SWEDISH
ENVIRONMENTAL
PROTECTION
AGENCY

YTTRANDE
2025-08-29

Ärendenummer
NV-25-030499

Yttrande i mål nr M 1090-25 angående fortsatt och utökad produktion vid pappersbruket i Munksund, Piteå kommun

Figur 1: Årligt medelutsläpp av COD samt uppskattat långsiktigt utsläpp av COD, nivå för BAT-AEL samt bolagets förslag till provisorisk föreskrift.

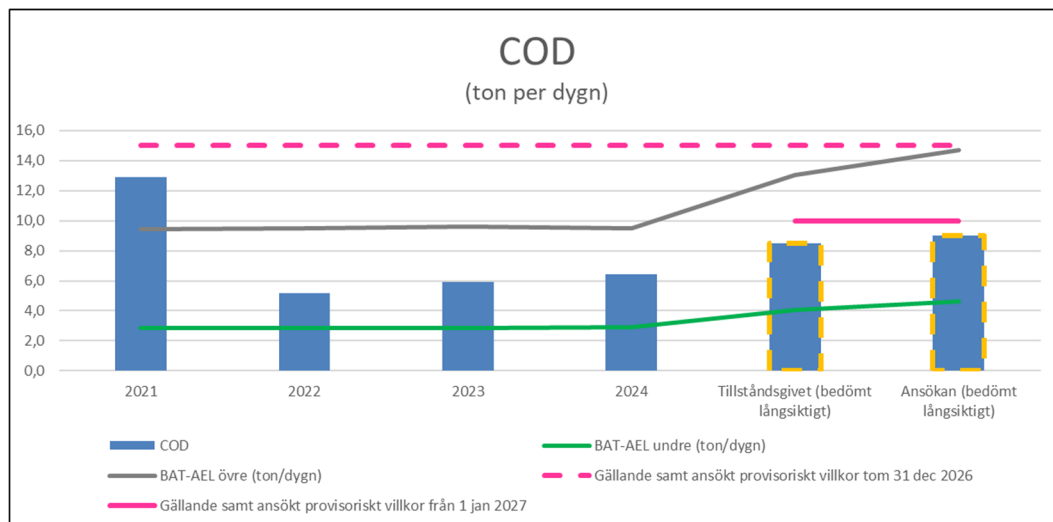
Naturvårdsverket anser att bolaget efter planerade åtgärder bör ha goda förutsättningar att kunna innehålla den nu tillståndsgivna långsiktiga nivån avseende utsläpp av COD och anser att denna (8,5 ton/dygn) ska vara målsättningen med utredningen för en utökad verksamhet. En sådan nivå är också i bättre nivå med vad som kan anses vara bästa möjliga teknik utifrån en jämförelse med andra liknande bruk samt gällande BAT-slutsatser.

Som framgår av figur 1 ligger nivån i bolagets yrkade provisoriska föreskrift, att gälla fram till den sista december 2026, över den högsta nivån för BAT-AEL (beräknad vid maximalt nyttjande av tillståndet). Även den långsiktigt bedömda utsläppsnivån för ansökt verksamhet ligger förhållandevis högt inom intervallet för BAT-AEL.

Naturvårdsverket menar att bolaget efter genomförda provotidsåtgärder bör ha förutsättningar att kunna innehålla den nu tillståndsgivna långsiktiga utsläppsnivån på 8,5 ton/dygn och anser att denna ska vara målsättning för utredningen.

Figur 2: Årligt medelutsläpp samt uppskattat långsiktigt utsläpp av suspenderade ämnen, nivå för BAT-AEL samt bolagets förslag till provisorisk föreskrift.

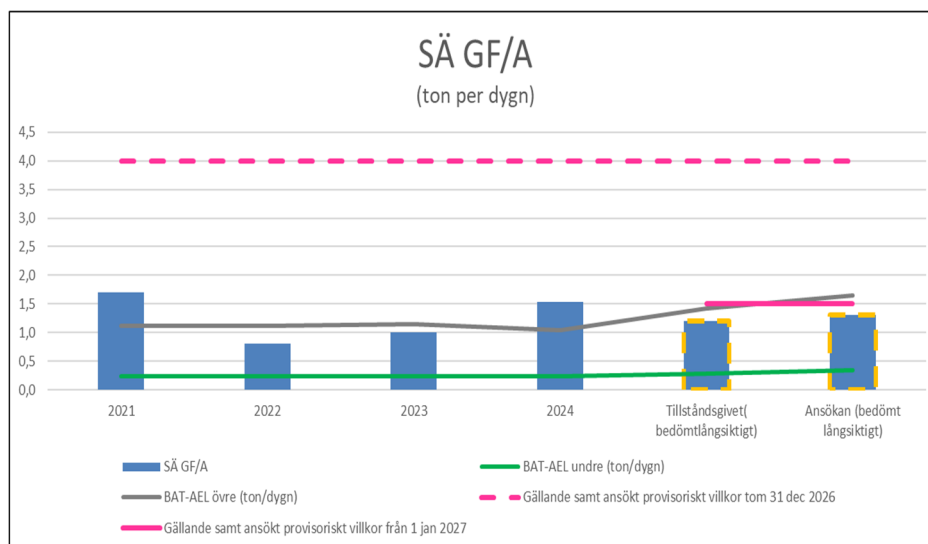
För suspenderade ämnen ger det ansökta provisoriska villkoret till den sista december 2026 en stor marginal till det nuvarande utsläppet och långsiktigt beräknade utsläppet från anläggningen, se figur 2 nedan.

Av figur 2 framgår också att det bedömda långsiktiga utsläppet vid fullt nyttjande av ansökt produktionsvolym ligger relativt högt inom BAT-intervallet, medan flera andra massa- och pappersbruk ligger betydligt närmare den nedre nivån av BAT-AEL. Förutsatt att tidigare processproblematik åtgärdas i den relativt nya processvattenreningsanläggningen bedömer Naturvårdsverket att det bör vara möjligt att långsiktigt nå lägre utsläppsnivåer. Denna bedömning utgör grund för angiven målsättningsnivå för utredningen.

Naturvårdsverket anser att en målsättningsnivå för SÄ GF/A ska sättas till 1,2 ton/dygn. Motiveringen till detta är som för COD, att planerade förändringar bör ge förutsättning att innehålla den nu tillståndsgivna långsiktiga utsläppsnivån även för ansökt produktion. En sådan nivå är också i linje med vad som kan anses vara bästa möjliga teknik utifrån en jämförelse med andra liknande bruk samt gällande BAT-slutsatser.

Figur 3: Årligt medelutsläpp samt uppskattat långsiktigt utsläpp av kväve, nivå för BAT-AEL samt bolagets förslag till provisorisk föreskrift.

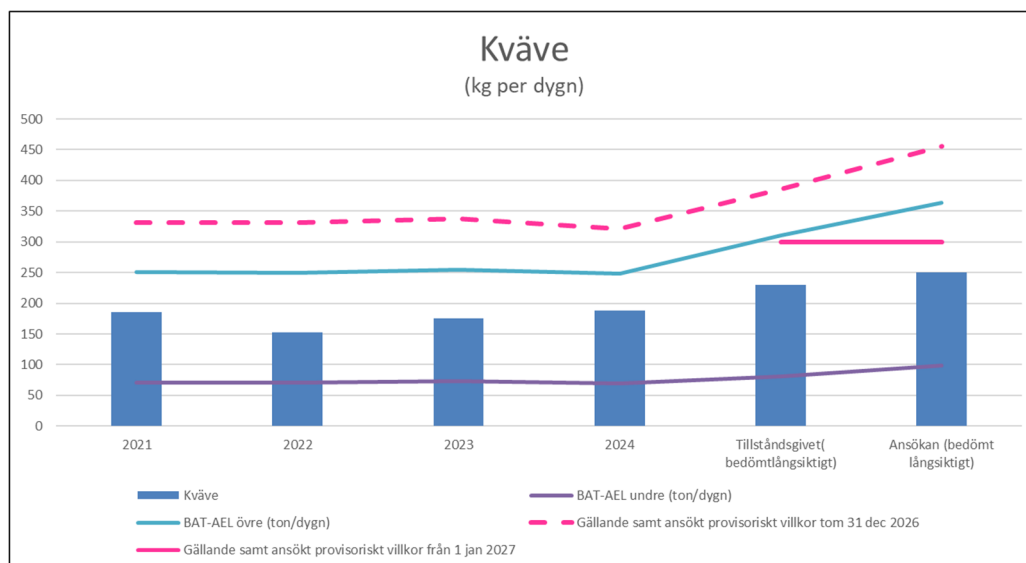
Avseende utsläppet av kväve ligger den av bolaget långsiktigt bedömda utsläppsnivån vid ansökt produktionsnivå relativt högt inom intervallet för

BAT-AEL, se figur 3. Det faktiska utsläppet av kväve mellan 2021 och 2024 har legat inom intervallet för BAT, men generellt närmare den högre nivån.

Planerade processinterna förändringar tillsammans med att reningsanläggningen hittills haft driftsproblem innebär att Naturvårdsverket bedömer att det kvarstår optimeringsarbete och att det efter sådant arbete bör vara möjligt att sänka utsläppsnivån av kväve. Detta motiverar behovet av en provotid och Naturvårdsverket menar att det bör finnas förutsättning att nå den nu tillståndsgivna långsiktiga utsläppsnivån på 230 kg kväve per dygn även vid en utökad produktion enligt ansökan. Angiven målsättningsnivå representerar också bättre en nivå för bästa möjliga teknik.

Figur 4: Årligt medelutsläpp samt uppskattat långsiktigt utsläpp av fosfor, nivå för BAT-AEL samt bolagets förslag till provisorisk föreskrift.

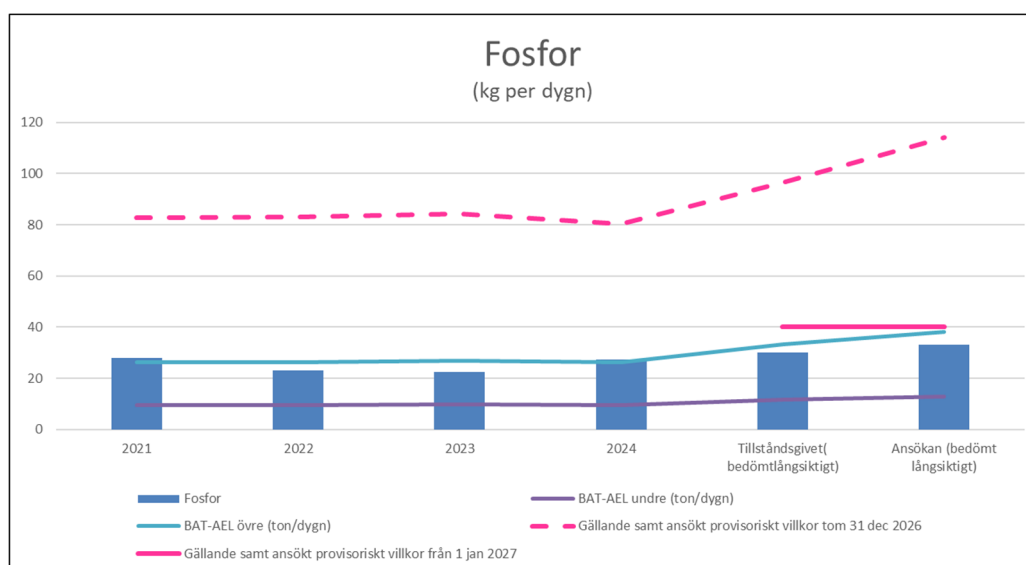
Bolagets årliga utsläpp av fosfor har under de senaste fyra åren legat över eller i nivå med den övre nivån av BAT-AEL, se figur 4.

I figur 4 framgår att den bedömda långsiktiga utsläppsnivån vid ansökt produktionsnivå ligger relativt nära den övre nivån för BAT-AEL. Naturvårdsverket anser att det med optimering och planerade processförändringar bör finnas förutsättning att nå lägre utsläppsnivåer, som bättre speglar användandet av bästa möjliga teknik. Naturvårdsverket anser att en rimlig målsättning avseende utsläppet av fosfor är att innehålla den nu tillståndsgivna långsiktiga utsläppsnivån av fosfor på 30 kg/dygn även vid ansökt produktion.

Figur 5: Utsläpp av kadmium per ton massa från svenska sulfatmassabruk 2023

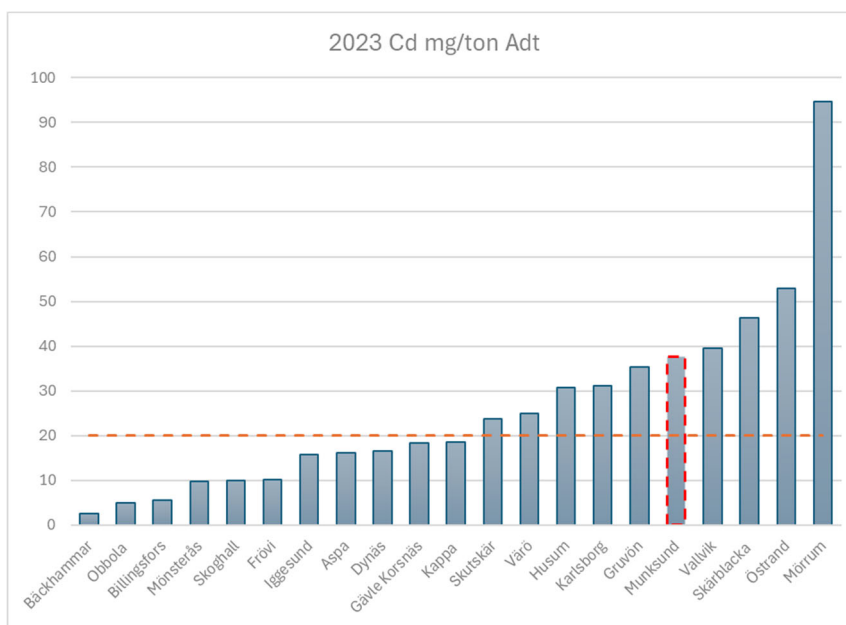
Bolaget har idag ett betydande utsläpp av kadmium vilket kommer öka med ökad produktion av sulfatmassa. Naturvårdsverket kan konstatera att verksamheten även har ett förhållandevis högt utsläpp av kadmium per ton producerad massa. År 2023 är det endast fyra andra sulfatbruk som överskrider verksamhetens utsläppsnivå per ton producerad massa, se figur 5.

Figur 6: Årligt utsläpp av kadmium per ton producerad massa samt tillståndsgivet och ansökt långsiktigt utsläpp.

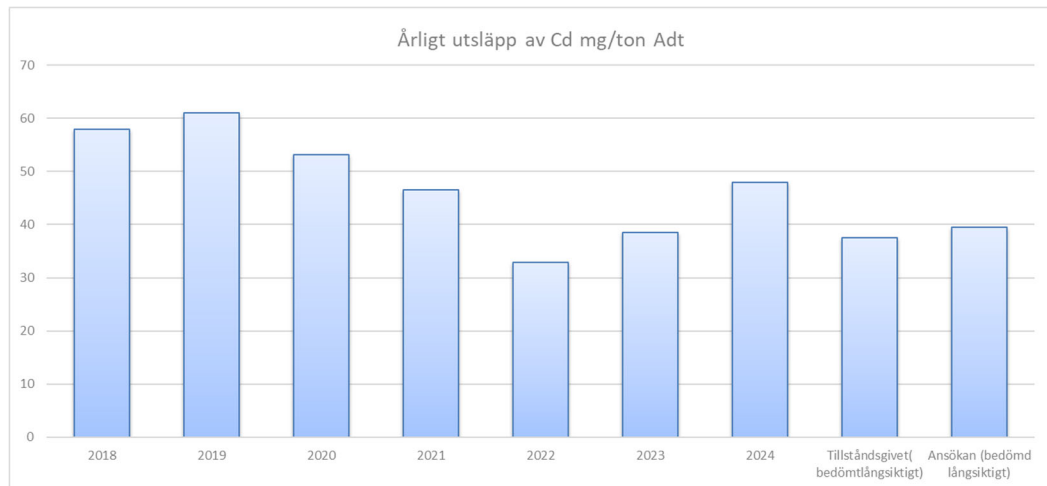
Utsläppet per ton massa från anläggningen i Munksund har dock varierat under åren. Utsläppet per ton massa från Munksund år 2023, som jämförs i Figur 5, var lägre än åren 2018 till 2021 men redan efterföljande år ökade utsläppet per ton massa markant, se figur 6.

De utsläppsnivåer av kadmium som bolaget redogjort för som långsiktiga i ansökan, se figur 6, kommer medföra ett utsläpp av kadmium per ton massa i samma nivå som tidigare och ett högre utsläpp sett till totala mängder per år.

Vid förlängning av den nu pågående provotiden (se ovan) konstaterade domstolen att verksamhetens nuvarande utsläpp av kadmium är betydande och att det krävs en tydligare redovisning av de tekniska och ekonomiska förutsättningarna för att avskilja kadmium för att kunna ta ställning till om verksamheten möter kravet på bästa möjliga teknik i 2 kap 3 § miljöbalken. Naturvårdsverket finner inte att sådan redovisning har getts in i aktuellt mål. Utifrån underlaget är det inte möjligt att bedöma vare sig lämplig reglering genom ett slutligt villkor eller om frågan behöver skjutas upp under en provotid. Naturvårdsverket finner därför att bolaget behöver komplettera underlaget med en redogörelse av tekniskt möjliga åtgärder för att minska utsläppet tillsammans med en kostnadsuppskattning av dessa.

Figur 7: Uppmätta halter av stoft från mesaugn som årsmedel från miljörapporter, begränsningsvärde i nuvarande och yrkat villkor samt av bolaget bedömda utsläpp vid ansökt produktion. Övre och undre nivåer i intervallet för tillämplig BAT-AEL i BAT 27 (befintlig mesaugn) finns även angivna.

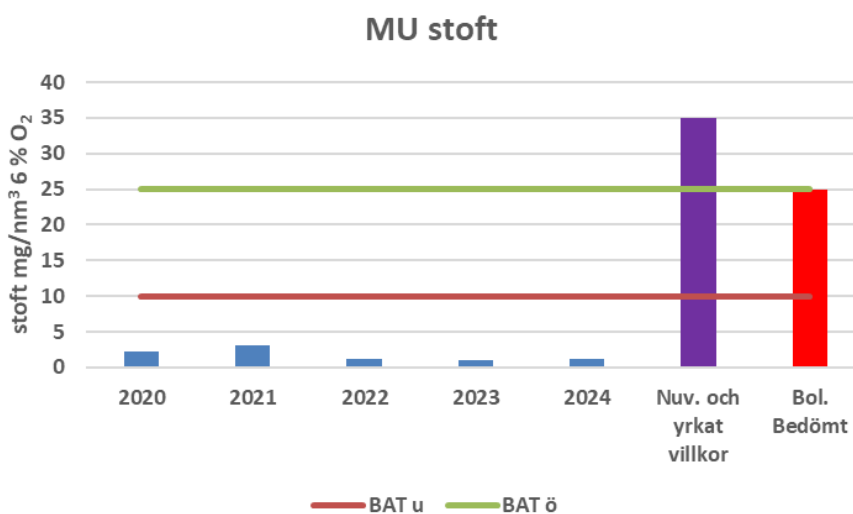
Naturvårdsverket ställer sig frågande till bolagets bedömning av framtida utsläpp liksom föreslaget gränsvärde vad gäller utsläpp av stoft från mesaugnen. Av redovisade utsläpp i miljörapporter för år 2020-2024 framgår att halterna av stoft från mesaugnen har varit genomgående låga under dessa år (figur 7).

I den tekniska beskrivningen anges att den ökade produktionen kan innebära en viss ökning av stofthalten från mesaugn och att den bedöms uppgå till 25 mg/Nm³ vid 6 % O₂. Jämfört med uppmätta utsläpp de senaste åren (se figur 7) skulle detta innebära en ökning med mer än fem gånger. Naturvårdsverket kan inte se skälen till en sådan ökning av stofthalten och anser därför att bolaget behöver motivera denna betydande ökning samt den, i förhållande till nuvarande utsläpp, stora marginal som föreslaget begränsningsvärde innebär.

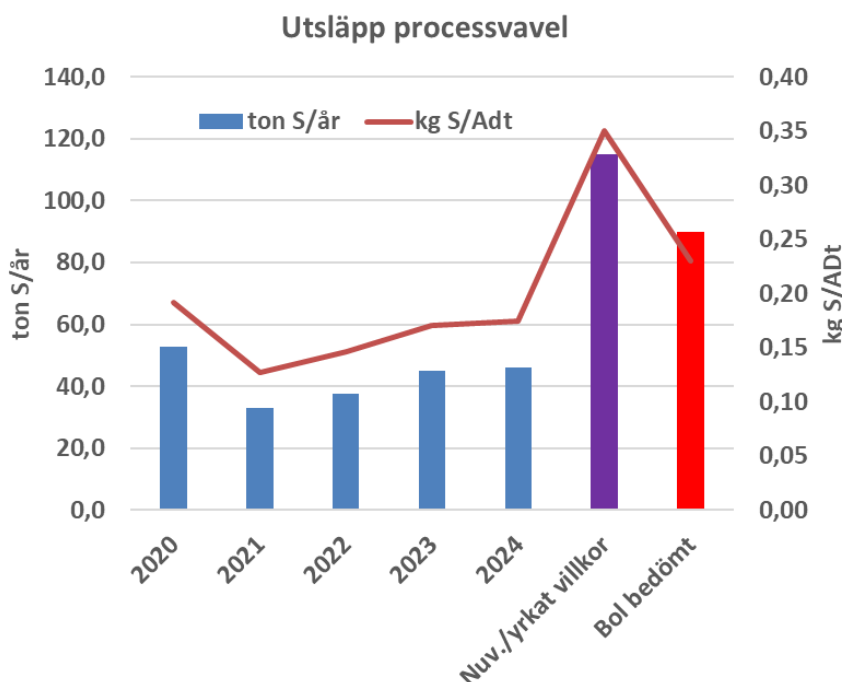
Det saknas i ansökan en redovisning av historiskt uppmätta årliga utsläpp av svavel, uppdelat på respektive utsläppskälla. Naturvårdsverket anser att en sådan redogörelse uppdelad på motsvarande sätt som i tabell 13-4 i tekniska beskrivningen tillsammans med en förklaring till den bedömda ökningen behövs för att det ska gå att bedöma rimligheten av ökningen samt nivån på det föreslagna begränsningsvärdet.

Figur 11: De specifika utsläppen av diffust svavel från sulfatmassabruk för året 2023, bolagets bedömda utsläppsnivå vid ansökt produktion samt nivåer för BAT-AEL, slutsats 20 PP BATC.

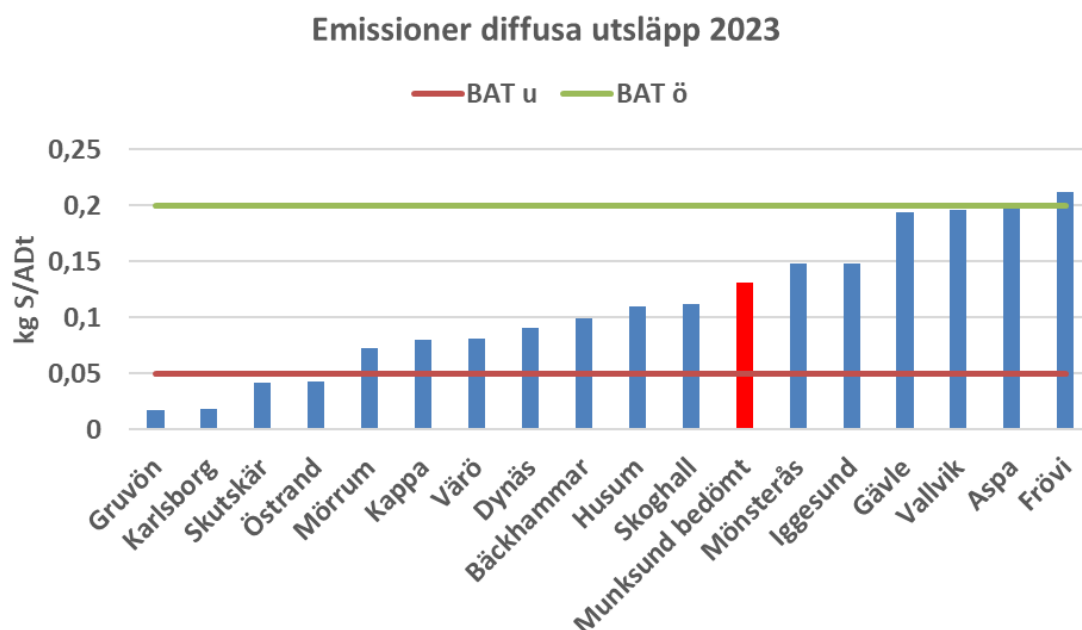
De diffusa utsläppen utgör lite mer än hälften av de totala processutsläppen från anläggningen. Enligt bolagets redogörelse i tekniska beskrivningen av nuvarande och bedömda framtida diffusa utsläpp (tabell 13-4) ligger de diffusa utsläppen i den övre delen av intervallet för BAT-AEL. I Figur 11 visas bolagets bedömda diffusa utsläpp tillsammans med utsläpp från andra sulfatmassabruk kalenderåret 2023.

Bolaget har i ansökningshandlingarna angett att de har för avsikt att bygga om basningen i flisfickorna så att den sker med ren färskånga i stället för med svavelhaltig flashånga som i dagsläget. Detta bedöms begränsa utsläppen av svavelhaltiga processgaser och utsläppen av svaga gaser vilket minskar risken för luktp Problemen. Det framgår dock inte vilken minskning som bedöms uppnås och om denna minskning är inräknad i de framtida bedömda utsläppen (Figur 11).

Naturvårdsverket kan inte utläsa av ansökan vilka utsläppskällor till svaga gaser som finns samt vilka av dessa som samlas upp och inte. Det framgår inte av ansökan någon närmare beskrivning av framväxten av uppsamlingssystemet och inte heller någon motivering till varför vissa utsläppskällor i nuläget inte samlas upp. Utöver utbyggnaden av basningen i flisfickorna framgår inte om de planerade förändringarna, särskilt de åtgärder som avses genomföras i sulfatmassabruket, kommer att medföra ökade möjligheter till uppsamling.

Figur 12: 2023 års totala utsläpp av NO_x från processen (sodapanna + mesaugn + gaspanna) vid svenska sulfatmassabruk, bolagets nuvarande och yrkade villkor samt bedömda utsläppsnivå vid ansökt produktion.

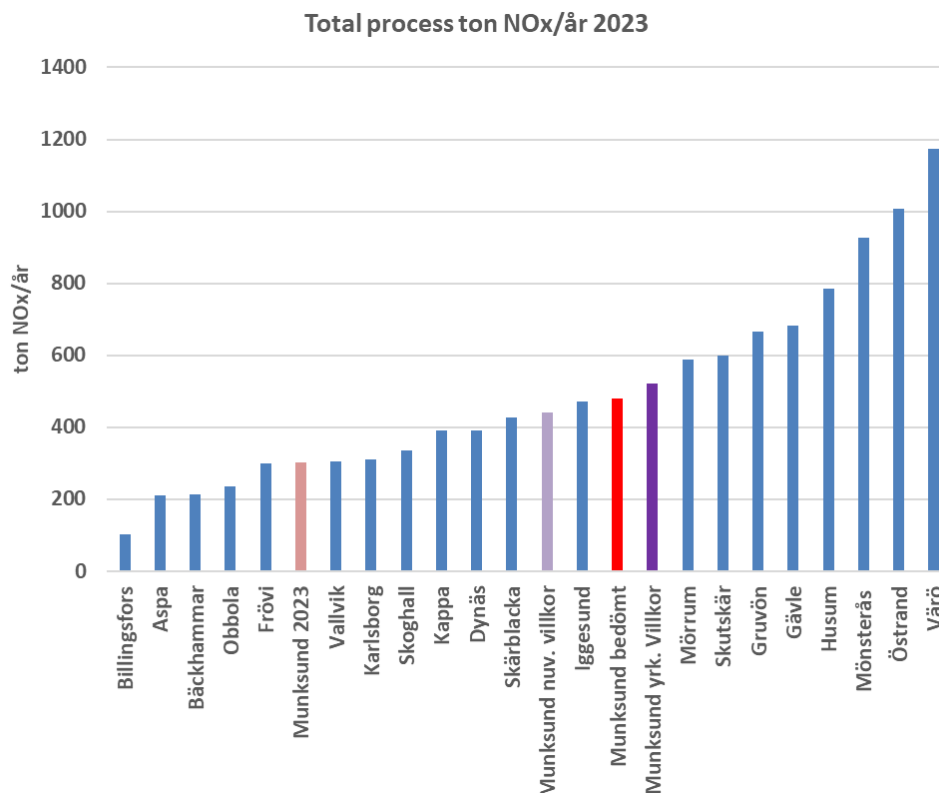
I figur 12 presenteras utsläppet av NO_x år 2023 från de svenska sulfatbruken (fastbränslepannor är exkluderade) tillsammans med bolagets långsiktigt bedömda utsläppsnivå samt föreslagen villkorsnivå.

Figur 13: Årsmedelutsläpp 2023 i kg/ADt av NO_x från process (sodapanna + mesaugn+gaspanna) vid svenska sulfatmassabruk, bolagets nuvarande och yrkade villkor samt dess bedömda utsläpp vid ansökt produktion.

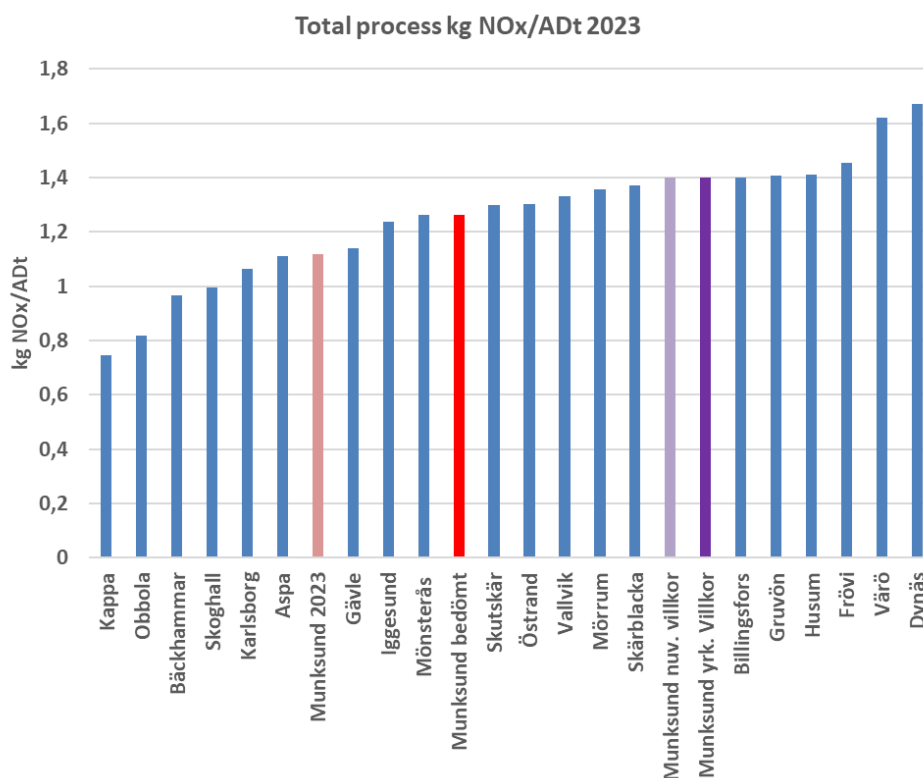
Utsläppet av NO_x per ton producerad massa bedöms enligt ansökan öka vid ansökt produktionsökning. Bedömda utsläpp tillsammans med hur utsläppet per ton massa från svenska sulfatmassabruk såg ut 2023 presenteras i figur 13 nedan. Av figuren framgår också bolagets föreslagna villkorsnivå.

Som framgår av figuren skulle ett tillåtet utsläpp i enlighet med den föreslagna villkorsnivån innebära att verksamheten skulle tillåtas att ha ett specifikt utsläpp i nivå med de sulfatbruk i Sverige 2023 som hade det fjärde högsta utsläppet av NO_x per producerat ton (ADt).

Figur 14 1: Bolagets årsmedelvärden för utsläpp av NOx från sodapanna från 2018 till 2024, bedömt utsläpp i ansökan samt jämförelse mot BAT-slutsatser för sodapannor med brännlut >75 % TS.

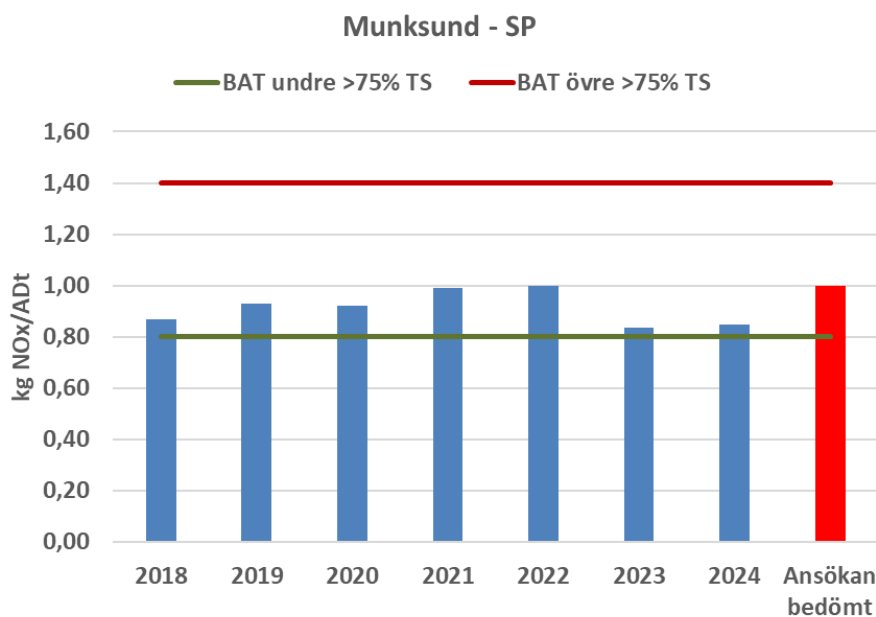
Vad gäller utsläpp från enbart sodapannan ligger det specifika utsläppet från sodapannan strax över den lägsta nivån för BAT-AEL vid nuvarande produktionsnivå, se figur 14.

Naturvårdsverket anser inte att en ökad produktion behöver leda till högre utsläpp per producerat ton massa. Ansökan innehåller inte heller någon förklaring till varför så måste ske. Naturvårdsverket ser att det borde vara möjligt att genom förbränningstekniska åtgärder och driftoptimering bibehålla den nuvarande specifika utsläppsnivån som bolaget redovisat under 2023 och 2024, under 0,85 kg NOx/ADt även vid den ansökta produktionsnivån.

Figur 15: 2023 års medelvärden för specifika utsläpp av NO_x från mesaugnar med fast biobränsle vid svenska sulfatmassabruk samt bolagets bedömda utsläpp vid ansökt produktion.

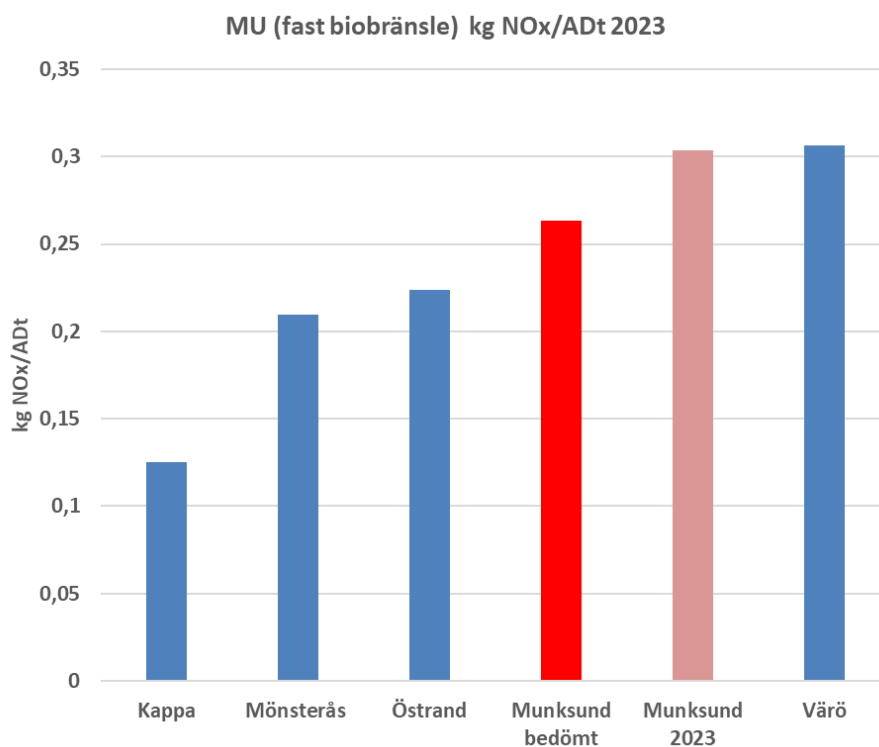
Avseende NO_x -utsläppet från mesaugnen i Munksund ligger det specifika utsläppet 2023 och det bedömda specifika utsläppet näst högst bland svenska mesaugnar där fastbiobränsle utgör huvudsakligt bränsle, endast Värö har högre utsläpp, se figur 15.

Vad som föranleder de högre specifika utsläppsnivåerna avseende NO_x från mesaugnen i Munksund framgår inte från bolagets ansökan. Naturvårdsverket noterar dock att metanol innehållande kväve eldas vilket kan föranleda högre utsläppsnivåer, detsamma gäller dock även mesaugnen vid SCA Östrand. Som framgår av figur 15 ligger uppskattat utsläpp från Munksund högre än Östrands utsläpp. Detta tyder på att det bör vara tekniskt möjligt att nå lägre utsläpp än vad Munksund hittills lyckats med. Naturvårdsverkets nuvarande bedömning är att en nivå omkring 0,20 kg NO_x /ton massa bör kunna innehållas.
